改善箇所説明図　（910GⅡ）

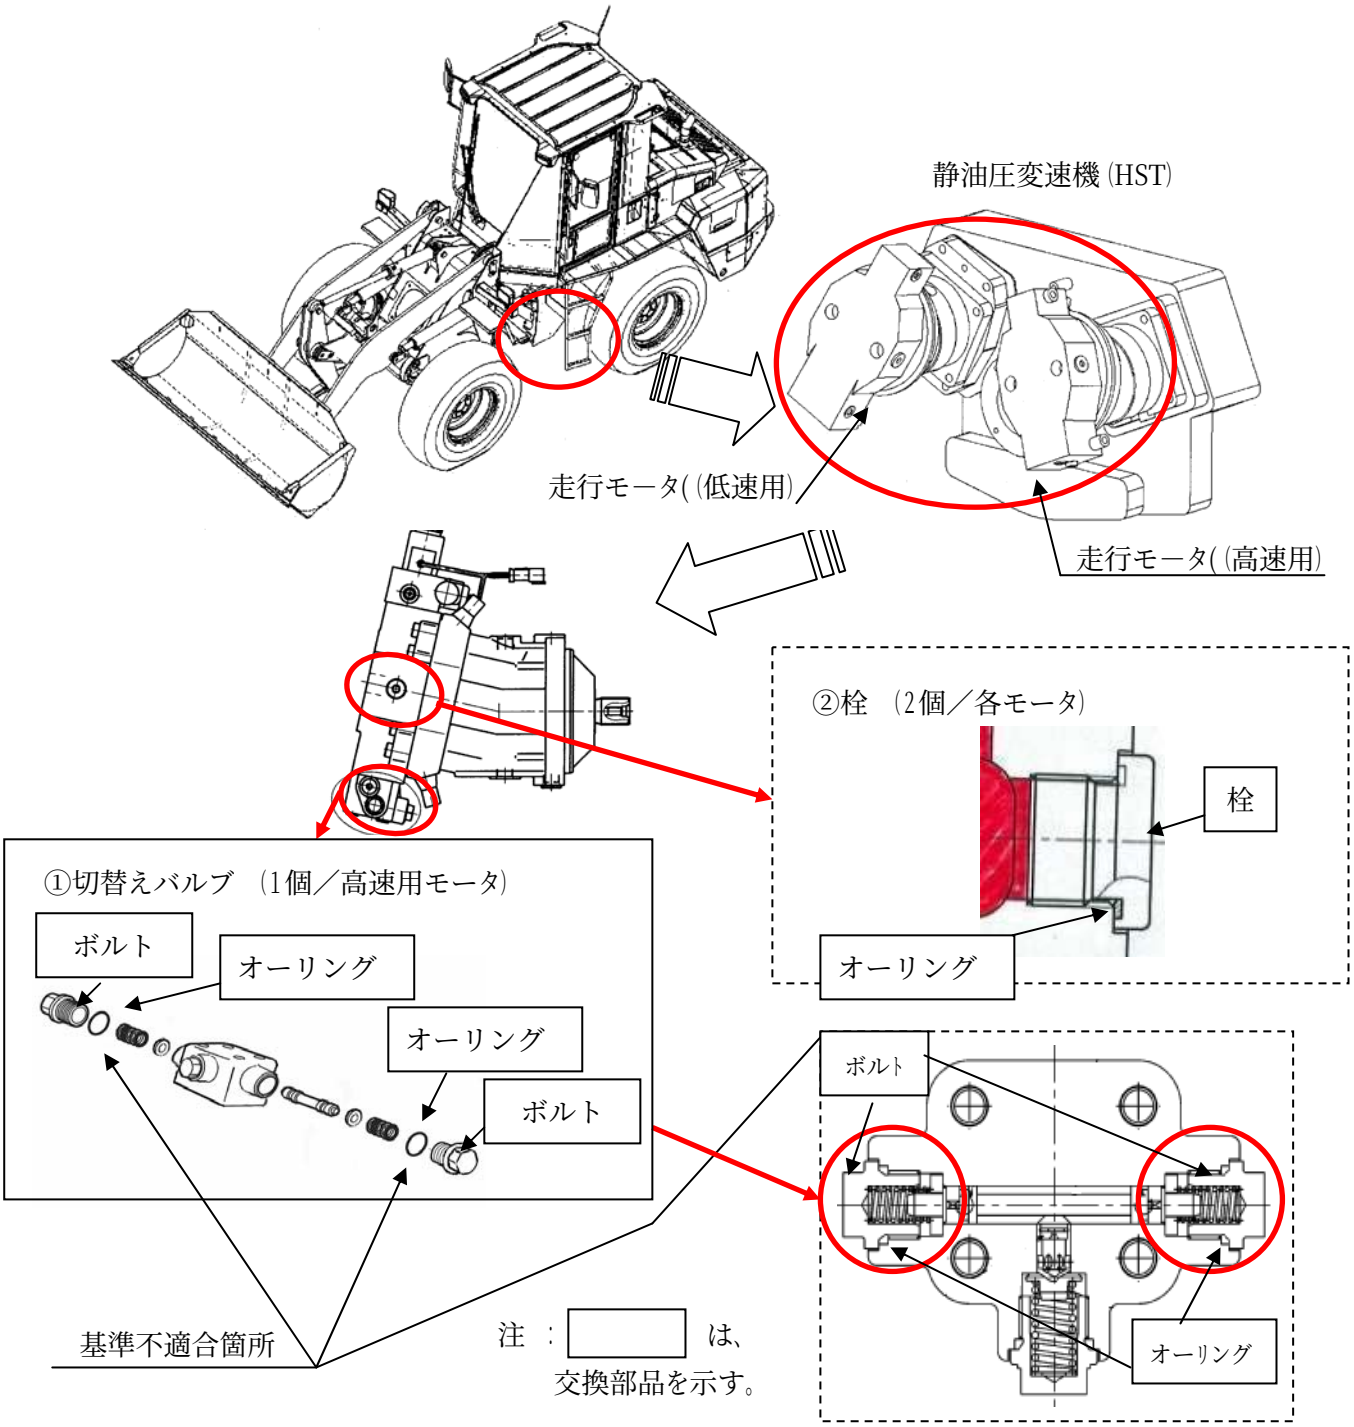
① 静油圧変速機の走行モータの切替えバルブにおいて、左右のボルトの締付けトルクが不適切なため、除雪作業時等の作動油が高圧となる条件下で繰り返し使用するとボルトが緩むものがある。そのため、そのままの状態で使用を続けると、オーリングが破損して作動油が流出し、最悪の場合、走行不能になるおそれがある。

② 静油圧変速機の走行モータにおいて、油圧回路の加工穴を塞ぐ栓の締付けトルクが不適切なため、除雪作業時等の作動油が高圧となる条件下で繰り返し使用すると栓が緩むものがある。そのため、そのままの状態で使用を続けると、オーリングが破損して作動油が流出し、最悪の場合、走行不能になるおそれがある。

① 車両、ボルト及びオーリングを新品と交換し、ボルトを適切なトルクで締付ける。

② 全車両、栓及びオーリングを新品と交換し、栓を適切なトルクで締付ける。

識別：　栓の端部に白ペンキを塗布し、識別する。
